**Avis de la mission régionale d'autorité environnementale
Projet de parc photovoltaïque au sol
Commune d'Avignonet-Lauragais (Haute-Garonne)**

N° saisine : 2022- 10 315

Avis émis le 12 avril 2022

Synthèse des enjeux avifaune à l'échelle de l'aire d'étude- fond orthophoto IGN – réalisation ABIES

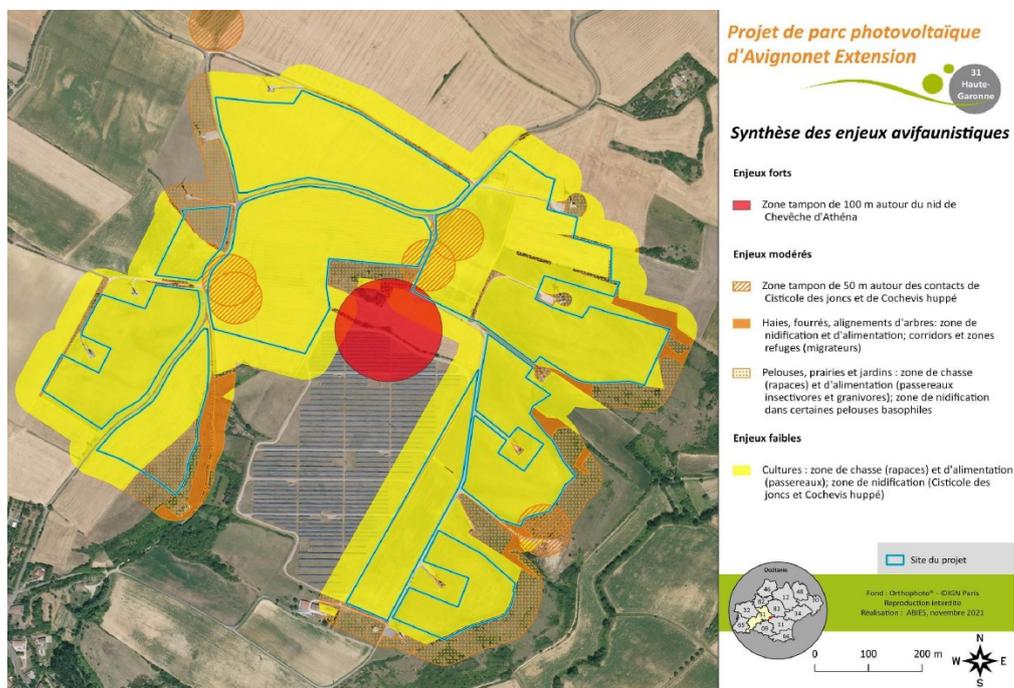
Le Cochevis huppé et l'Alouette des champs sont les espèces les plus concernées par le risque de mortalité puisqu'elles nichent au sein des cultures. D'autres espèces comme la Fauvette grisette, le Bruant proyer et le Tarier pâtre, nicheurs au niveau de certaines haies, pourront également subir un risque de mortalité lors de la destruction de haies au sein ou en bordure des cultures. Plusieurs espèces nicheuses à proximité des futures installations comme la Chevêche d'Athéna, la Cisticole des joncs ou la Linotte mélodieuse, subiront un dérangement lors de la phase de travaux qui peut entraîner un échec de reproduction. Contrairement à l'affirmation du porteur de projet, la réalisation de la centrale conduira à une perte d'habitats naturels qui vient s'ajouter à la perte d'habitats naturels générés par les autres projets industriels voisins.

La réalisation de la centrale conduira à de la perte nette d'habitats d'alimentation, de repos, d'hivernation, de transit ou de reproduction, sans que cela donne lieu à de la compensation. Cela est d'autant plus préjudiciable que cette perte nette d'habitats naturels s'ajoute à celle déjà intervenue lors de la réalisation du projet éolien et photovoltaïque voisin en fonctionnement.

La MRAe recommande d'intégrer une mesure compensatoire qui permettra de proposer, au sein d'un plan de gestion écologique de 30 ans, de nouveaux habitats d'alimentation, de repos, d'hivernation, de transit ou de reproduction, d'une emprise égale à la surface couverte par les panneaux pour les espèces les plus impactées.

5. Depuis la sortie nord d'agglomération d'Avignonet-Lauragais (D80) à 160 m du site du projet

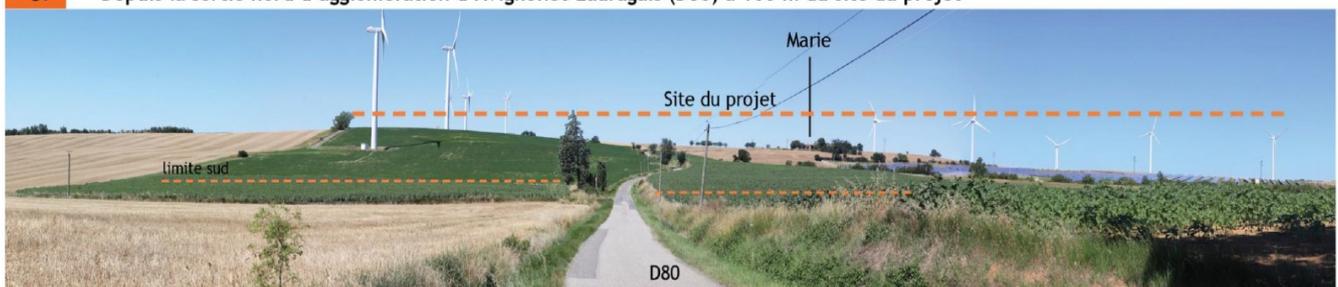
Enfin, des visibilités modérées à fortes existent depuis le D43J et la D72h. Le projet sera entièrement visible depuis la sortie nord d'Avignonet par la D80 comme le montre la photo 5 page 138. Cette route passera de part et d'autre des implantations des panneaux.

- pour la D80 à la sortie nord d'Avignonet : fort au lieu de modéré ;
- depuis la route de Barralou et de Larmand : fort au lieu de modéré ;
- depuis le lieu-dit « Marie » : fort au lieu de modéré ;
- depuis une partie du GR653 : fort au lieu de modéré ;
- depuis le circuit « *le seuil de Naurouze par Avignonet* » : modéré au lieu de faible.

La MRAe recommande d'adapter l'emprise du projet et sa composition architecturale afin d'atténuer les incidences paysagères, touristiques et patrimoniales des lieux où ces dernières sont évaluées comme modérées ou fortes. Il apparaît pour cela nécessaire de renforcer les mesures d'évitement proposées afin de parvenir à un niveau d'incidence très faible pour les habitations à proximité et pour les trois sites classés ainsi que le site inscrit.
